リコール届出一覧表

リコール届出日：平成30年5月18日

リコール届出番号	外-2664	リコール開始日	平成30年 5月 19日	
届出者の氏名又は名称	ジャガー・ランドローバー・ジャパン 株式会社 代表取締役 ハンソン・マグナス・ユタカ		〔 製作国：英国 製作者名： ジャガー・ランドロー バー・リミテッド 〕 問い合わせ先： ランドローバーお客様相談室 0120-922-992	
不具合の部位（部品名）	窓拭き機等（エアコンコントロールユニット）			
基準不適合状態にあると認める構造、装置又は性能の状況及びその原因	エアコンコントロールユニットにおいて、外気導入口の開閉を制御するプログラムが不適切なため、外気導入口が全閉位置にあるにもかかわらずモーターが停止せずに作動し続けることがある。そのため、外気導入口の開閉リンケージが破損若しくは外れて外気の導入が出来なくなり、最悪の場合、前面ガラスのくもりが取れなくなるおそれがある。			
改善措置の内容	全車両、エアコンコントロールユニットのプログラムを対策したものに書き換える。また、外気導入ドアリンケージを新品と交換する。			
不具合件数	0 件	事故の有無	なし	
発見の動機	本国メーカーからの情報による。			
自動車使用者及び自動車分解整備事業者に周知させるための措置	・使用者： 電話又はダイレクトメールで通知する。 ・自動車分解整備事業者：日整連発行の機関誌へ掲載する。 ・改善実施済車には、運転席側ドアロックストライカー付近に外-2664のステッカーを貼付する。

改善箇所説明図

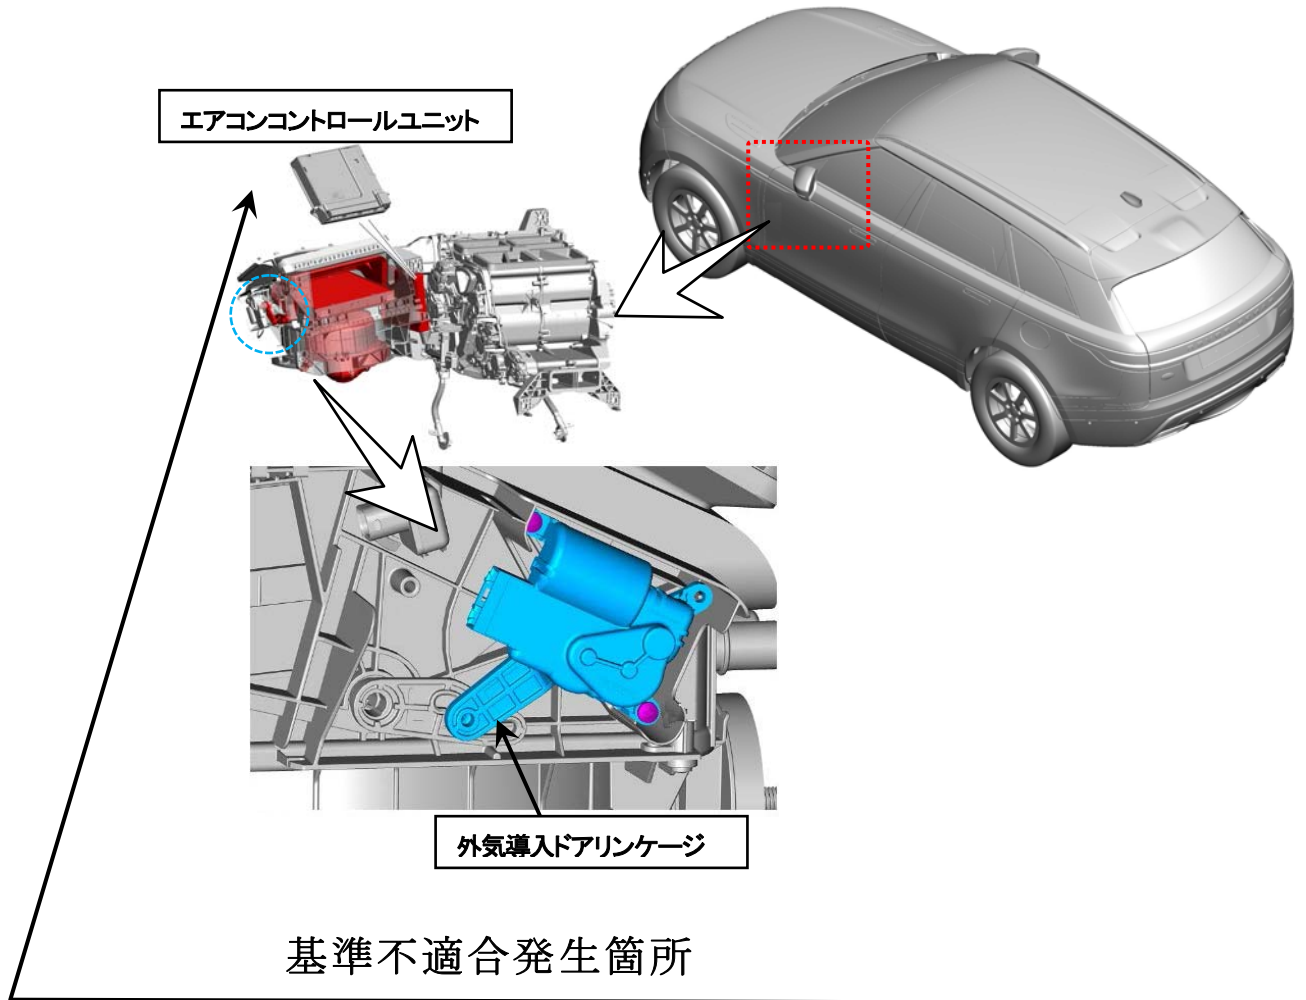
エアコンコントロールユニットにおいて、外気導入口の開閉を制御するプログラムが不適切なため、外気導入口が全閉位置にあるにもかかわらずモーターが停止せずに作動し続けることがある。そのため、外気導入口の開閉リンケージが破損若しくは外れて外気の導入が出来なくなり、最悪の場合、前面ガラスのくもりが取れなくなるおそれがある。

全車両、エアコンコントロールユニットのプログラムを対策したものに書き換える。また、外気導入ドアリンケージを新品と交換する。

助手席グローブボックス下部の内側クリップに白ペイントを塗布する。

は交換、および対策を行う部品を示す。
